PRODUKT	HOOFD GROEP	GROEP
P	3	37
BETR.		NO.
Stekerverbinding verzegelen aan elektronische dagteller		10
240		DATUM
		Feb
		1988

Service Bulletin

Stekerverbinding aan de elektronische dagteller verzegelen

146 045
Stekerverbinding 240, 4-deurs

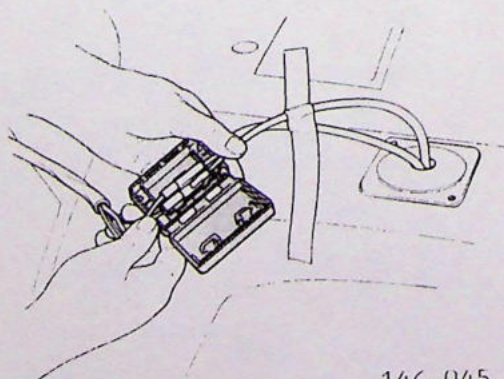
Om storingen in de werking van de elektronische dagteller te vermijden wordt met ingang van modeljaar 1988 een verzegeldoos aangebracht die de stekerverbinding aan de van de geveer afkomstige draad bevat.

De verzegeldoos heeft Volvo O/N 3 515 115-8. (Als service-onderdeel is de doos blauw; in de produktie is deze zwart).

- Buig de mat in de bagageruimte opzij.
- Verwijder de beide clips waarmee de plastic kap vastzit

- Breng de stekerverbinding in de verzegeldoos aan en druk het deksel aan.
- Breng de kap weer aan.
- Buig de mat terug.

Stekerverbinding 240, 5-deurs

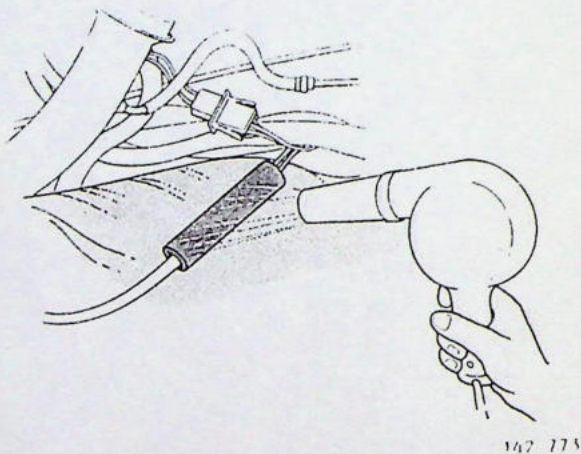
Als service-oplossing moet bij de 5-deurs dezelfde krimpslang als vroeger worden gebruikt.

Volvo O/N: 1 398 379-6
Lengte: 100 mm
Diameter: 19,1 mm
Krimptemp.: 115° C

Krimpslang opschuiven

Neem de stekerverbinding uit elkaar en schuif de krimpslang op.

Stekerverbinding 240, 5-deurs

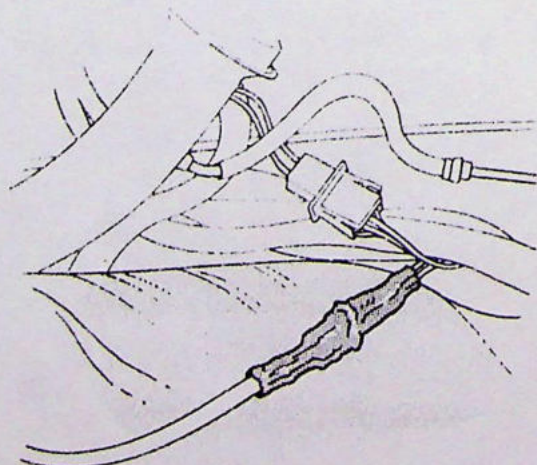
Krimpslang verwarmen

Verwarm de slang met een fohn. Verwarm, totdat de slang samentrekt - zie onderstaande afbeelding

Wordt stukgemaakt bij verwijderen

Bij uit elkaar nemen van de stekerverbinding moet de krimpslang worden stukgemaakt.

N.B! Na werkzaamheden waarbij de stekerverbinding uit elkaar moet worden genomen, moet een nieuwe krimpslang worden aangebracht.
